**Avis de la Mission régionale d'autorité environnementale  
de la région Nouvelle-Aquitaine  
sur le projet de réalisation d'une centrale photovoltaïque au sol  
à Saint-Priest-Taurion (Haute-Vienne)**

n°MRAe 2019APNA47

dossier P-2019-7721

**Localisation du projet :** Commune de Saint-Priest-Taurion (87)  
**Maître(s) d'ouvrage(s) :** Société Technique Solaire Invest 30  
**Avis émis à la demande de l'Autorité décisionnaire :** Préfet de la Haute-Vienne  
**en date du :** 17/01/2019  
**Dans le cadre des procédures d'autorisation :** Permis de construire

*Source : extrait de l'étude d'impact p.11 du résumé non technique*

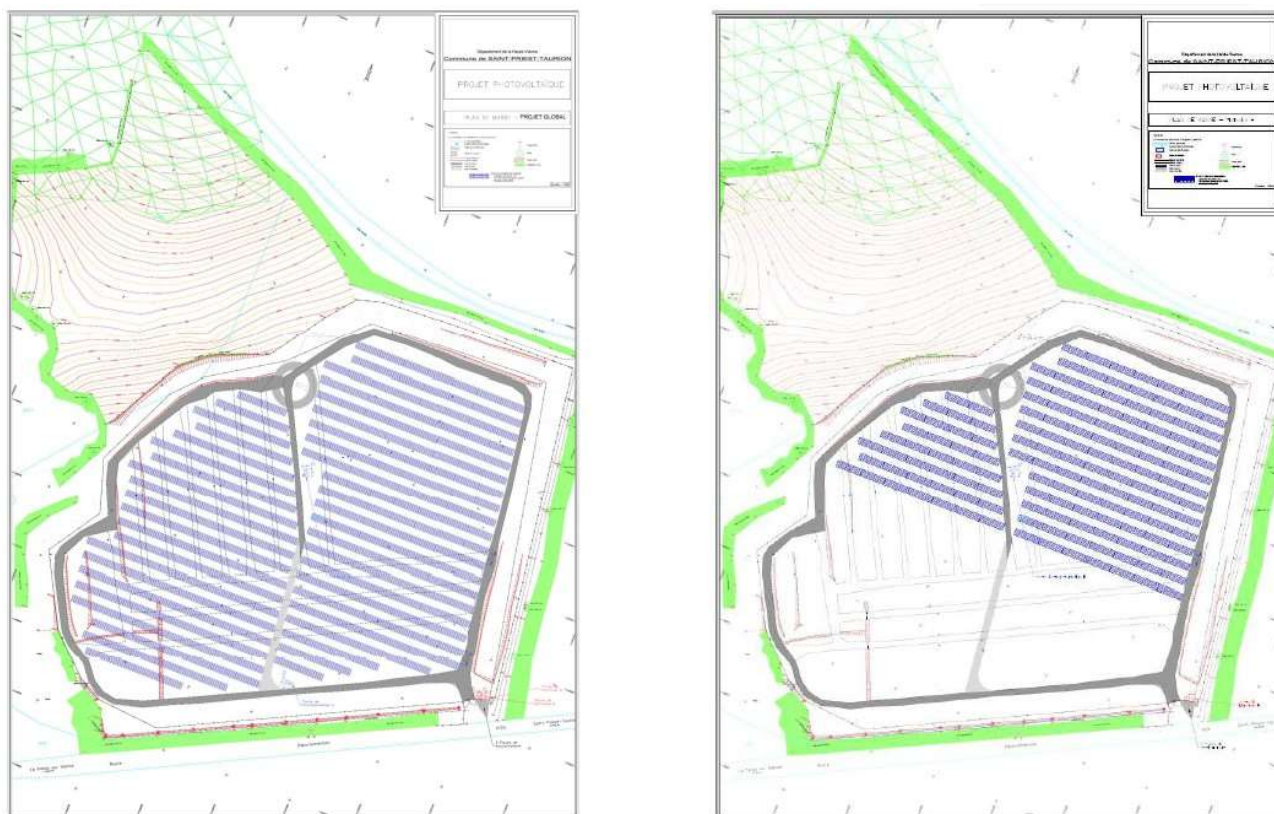
Le projet de centrale photovoltaïque s'inscrit sur un site largement remanié. Le projet prévoit la conservation de la piste périphérique existante. Les zones humides, correctement identifiées en page 59, et les plans d'eau sont entièrement évités.

Le schéma ci-dessus (extrait du résumé non technique page 20) fait apparaître les choix d'évitement retenus.

source: extrait de l'étude d'impact page 146

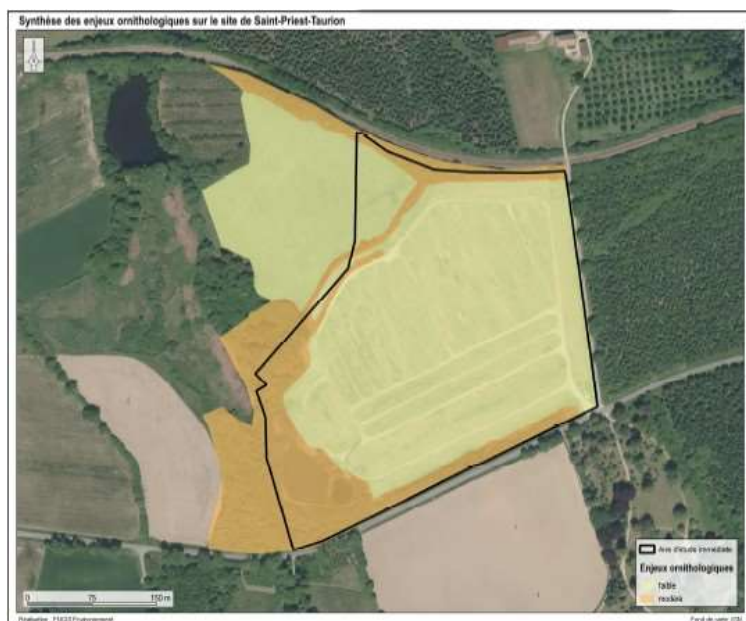
La partie retenue pour l'aménagement de la centrale correspond aux zones à enjeux relatifs les plus faibles pour l'avifaune.
